# 臺南市結構工程技師公會

## 施工階段察證委員開立之察證意見 -實例歸納分析

**主講人：陳宗琿 結構技師**

中華民國一百一十二年八月三日

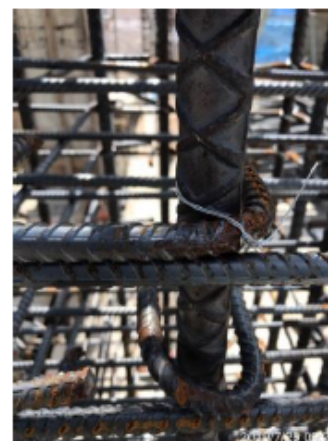
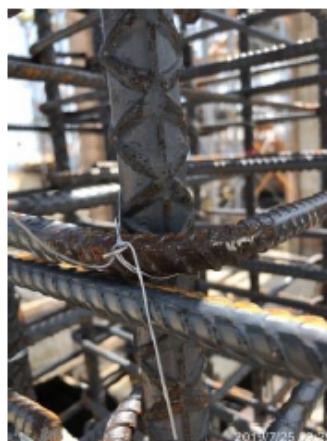
4. 檢視鋼筋綁紮查驗：繫筋 90 度彎鉤端應與主筋密接，請照相回報。

現場已改善，改善照片詳附件二，並於未來加強此部分柱筋施工品質抽查。

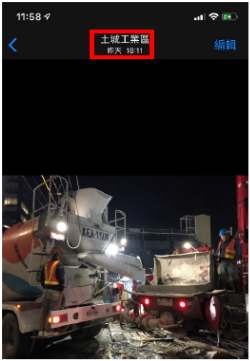
主旨：混凝土預拌車出廠後超過90分鐘未澆置，不聽勸告離場仍強行灌漿。

本公司特別監督人員於108年12月12日於澆置B1F柱牆混凝土時，發現車號KEA-1506之預拌混凝土車出廠時間為16:03，但迄17:38分仍未開始進行卸料，違反規範規定自拌和完成至澆置完成應於1.5小時內完成之規定，經PCM監造人員與駐地技師共3人現場口頭告知貴公司工程師，要求該車離廠不得進行卸料，該車隨即駛離工地，但經查於18:11分又回到工地進行卸料，且19:34分混凝土澆置紀錄表亦將該車之數量累加。請於108年12月13日收到本通知書後，提送「改善對策」及「預防矯正措施」，確保日後工程品質，以「工地施工改善記錄報告書」及照片整理成冊，送特別監督單位審核。

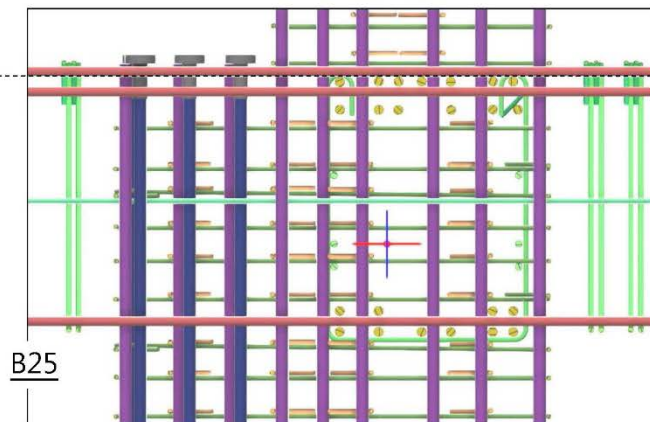
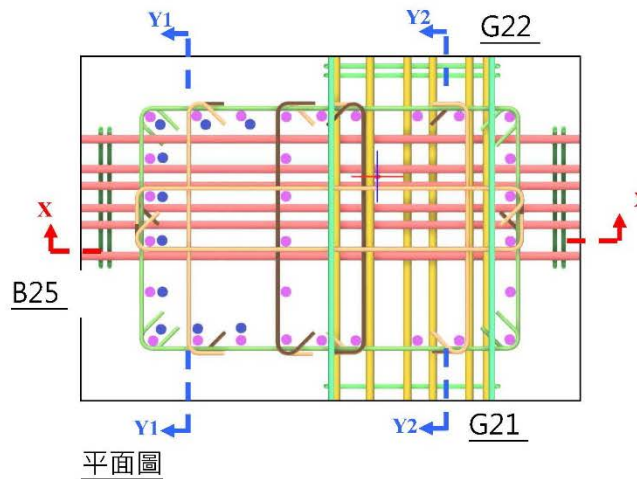
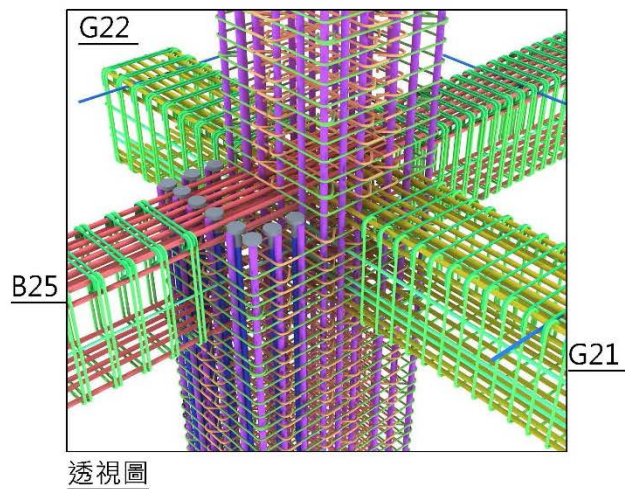
6. 本案鋼筋號數很大，鋼筋配置頗為密集，應適度檢討施工性，如 2FC2、C3 柱處之鋼筋應繪製施工大樣圖檢討施工可行性。

感謝委員指導，有關本案鋼筋號數很大，鋼筋配置頗為密集，應適度檢討施工性乙事，經查結構設計圖圖號 SP-02，圖中有檢討 2F 梁柱接頭區鋼筋排列及柱圍束區鋼筋排列情形，且有 SEC A-A，SEC B-B，SEC C-C 等三個剖面圖，故結構設計階段已有適度檢討施工性，雖鋼筋配置頗為密集，但施工性應仍可接受。結構設計圖圖號 SP-02 詳如附件，敬請委員卓參，謝謝。

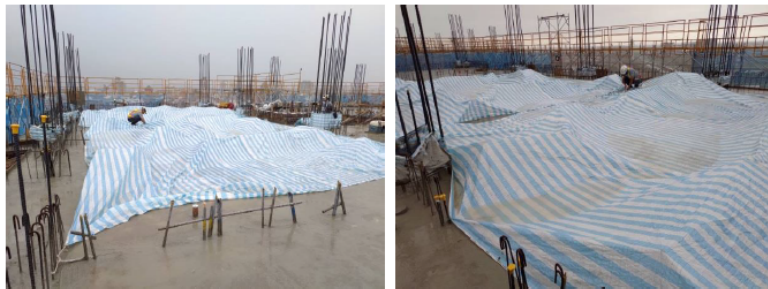
為何違反規範，允許管頭取樣？

感謝委員指導，本案目前預拌混凝土由台泥桃園廠供應，自 FS 版迄今 6F 版歷次各組混凝土 28 天抗壓強度均合格，品質尚稱穩定，並無須要釐清混凝土強度不足責任歸屬問題之狀況發生。本案目前每次混凝土澆置的前五車均進行坍度、溫度及氯離子檢測，於確認當日混凝土出料穩定性後再放寬取樣頻率。另本案從一開始迄今均採同一組五顆試體均為管頭或管尾（管尾組數 $\geq 50\%$ ）之方式處理，若改變取樣方式，一組試體中同時有管頭及管尾試體，將影響實驗室作業及報告格式，並增加後續品質管理成本。查本計畫書中混凝土取樣頻率為  $V > 200 \text{ m}^3$  時，每 100  $\text{m}^3$  取樣一組，同時取管頭及管尾各一組試體，於澆置數量較多時，取量頻率等同從每 100  $\text{m}^3$  取樣一組變更為每 200  $\text{m}^3$  取樣二組，會有新的盲點產生。因此或可考慮在取管尾試體時，對同一台車取管頭混凝土進行坍度試驗（不做試體），以確認坍度是否有異常變化。

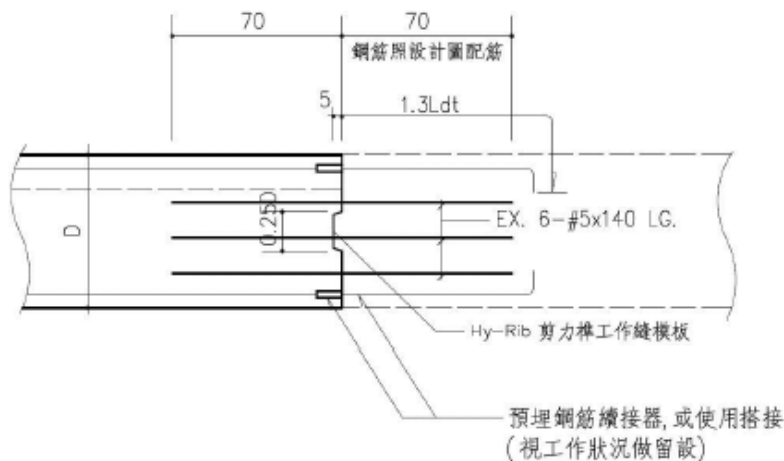
4. 檢視 7 月 2 日澆置紀錄，日逢下豪雨，請確認處置方式、品質狀況及日後改善應變方案。

感謝委員指導，承商已提應變對策修正計畫，加註中斷後再澆置時施工縫之處理方式，請詳附件一。
